Ons kenmerk : MG/16/35486
Behandeld door : R.M. de Groot
Betreft : Randvoorwaarden m.b.t. behoud bomen St. Jozefkerk Kaatsheuvel

Zoals besproken tijdens de bijeenkomst van 12 juli jl. betreffende de realisatie van een nieuwe in- en uitrit voor het medisch centrum van de St. Jozefkerk, stuur ik u hierbij randvoorwaarden met betrekking tot behoud van bomen.

De huidige situatie onder
beuk 12.

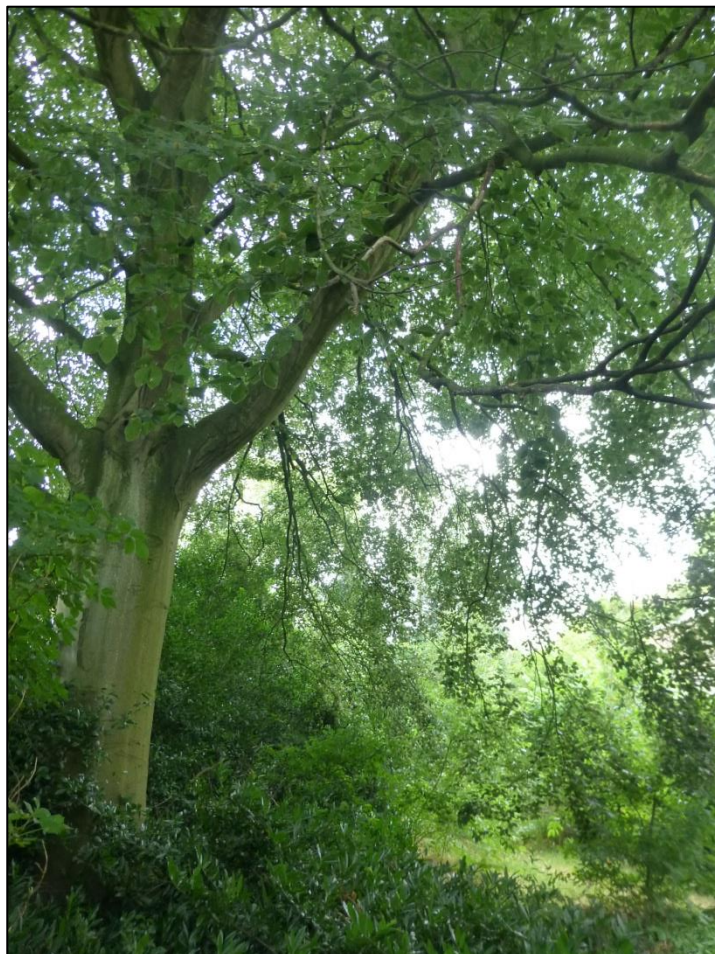
Ten aanzien van het plaatsen van de poeren gelden speciale eisen zoals:

- Plaatsing van zo min mogelijk poeren binnen de kroon/wortelprojectie bij voorkeur maximaal 6 poeren voor een overspanning van circa 18 meter;
- Plaatsing bij voorkeur aan de rand van de kroonprojectie;
- Flexibiliteit betreffende de locatie van de poeren bij plaatsing binnen de kroonprojectie zodat dikke wortels kunnen worden ontweken en wortelschade beperkt blijft;
- Poeren plaatsen op een afstand buiten de zone waar zich hoofdwortels bevinden. Volgens de theoretische benadering is dit op 4 meter uit het hart van de stam. Dit is circa 3 meter uit de stamvoet;
- Gebruik maken van een plaatsingstechniek waarbij geen hoge boorstelling hoeft te worden ingezet in verband met de beperkte ruimte onder de kroon (circa 3 tot 4 meter beschikbaar).

Wanneer binnen de projectie van de kroon wordt gewerkt is het uitgangspunt dat minimaal 90% van de bodem binnen de projectie van de kroon niet wordt opgehoogd, afgegraven of voorzien wordt van verhardingen/gebouwen.

De toe te passen brugconstructie dient nader te worden uitgewerkt en toetsing ten aanzien van de gestelde randvoorwaarden is noodzakelijk voor de constructie wordt aangebracht (toets van definitief ontwerp).
